中部電力

浜岡原子力発電所  
基準津波の策定のうち  
地震以外の要因による津波について  
(コメント回答)

2023年9月19日

## 第1168回審査会合（2023年7月14日）コメント一覧表

単独発生と同時発生の評価結果の比較

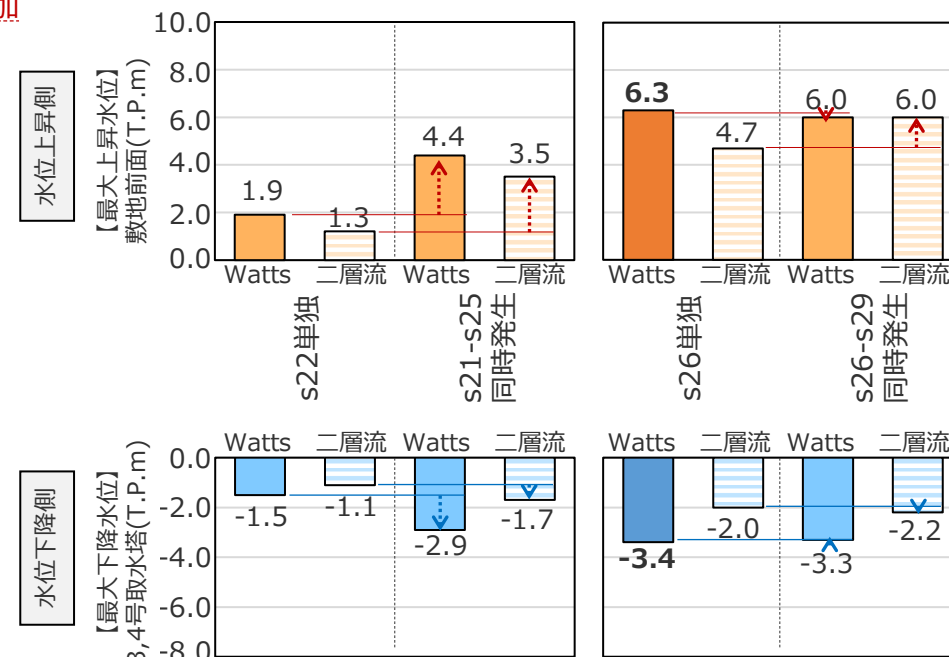
項目	No.	コメント	該当箇所
地すべりの津波評価 (海底地すべり)	1	<b>【二層流モデルの手法による同時発生の影響確認】</b> ・複数の地すべりの同時発生に関する影響確認について、同時発生を対象とした二層流モデルの手法による評価結果を示したうえで、s26地点単独発生を対象としたWattsほかの手法による評価結果により代表できることを確認すること。	・コメント回答

- 複数の地すべりの同時発生に関する影響確認について、同時発生を対象とした二層流モデルの手法による評価結果を示したうえで、s26地点単独発生を対象としたWattsほかの手法による評価結果により代表できることを確認すること。

地点名	s21-s25地点				s26-s29地点			
	s22地点 単独発生		s21-s25地点 同時発生		s26地点 単独発生		s26-s29地点 同時発生	
地すべり体の体積 (億m <sup>3</sup> )	12		36		33		47	
敷地からの距離 (km)	63				68			
	Watts	二層流	Watts	二層流	Watts	二層流	Watts	二層流
【最大上昇水位】 敷地前面(T.P.m)	1.9	1.3	4.4	3.5	6.3	4.7	6.0	6.0
【最大下降水位】 3,4号取水塔(T.P.m) (水位低下時間)	-1.5 (なし)	-1.1 (なし)	-2.9 (なし)	-1.7 (なし)	-3.4 (なし)	-2.0 (なし)	-3.3 (なし)	-2.2 (なし)

■ 最大上昇水位・最大下降水位ともに、Wattsほかの手法によるs26地点単独発生の影響が最も大きいことを確認した。  
 ■ 二層流モデルの手法では同時発生の評価結果が単独発生よりも大きくなっているのに対して、Wattsほかの手法ではs26-s29地点同時発生の評価結果がs26地点単独発生よりもやや小さくなっていることを確認した。
